Information Urgente de Sécurité

Mise à jour de logiciel

Mise à jour pour résoudre le problème du format numérique de la tablette de programmation médecin CT900 via la version 1.1.342 de l'application A810 SynchroMed™ II

Référence Medtronic : FA920

Figure 1 : Valeurs incorrectes affichées pour la plage autorisée du volume du réservoir (200 - 400 ml), les données saisies par le médecin sont correctes (39,8 ml)

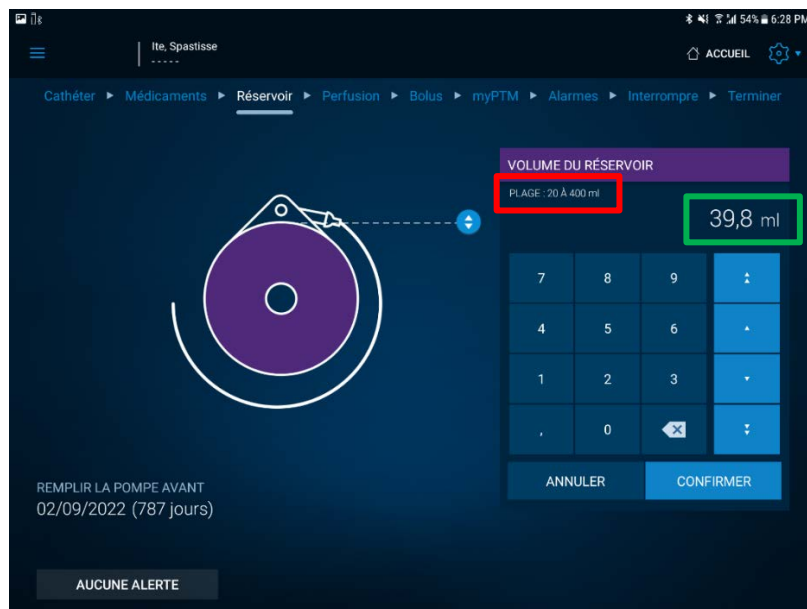
Les valeurs de paramètres auxquelles il manque la virgule comme séparateur décimal se trouvent sur les écrans suivants de la tablette de programmation médecin CT900 (voir l'annexe B pour des exemples d'illustrations) :

1. Veuillez télécharger la dernière mise à jour de l'application A810 SynchroMed™ II, version 1.1.342, pour la tablette de programmation médecin CT900 en suivant les instructions ci-jointes.
2. Veuillez remplir le formulaire de confirmation ci-joint et le retourner à Medtronic conformément aux instructions figurant sur le formulaire.
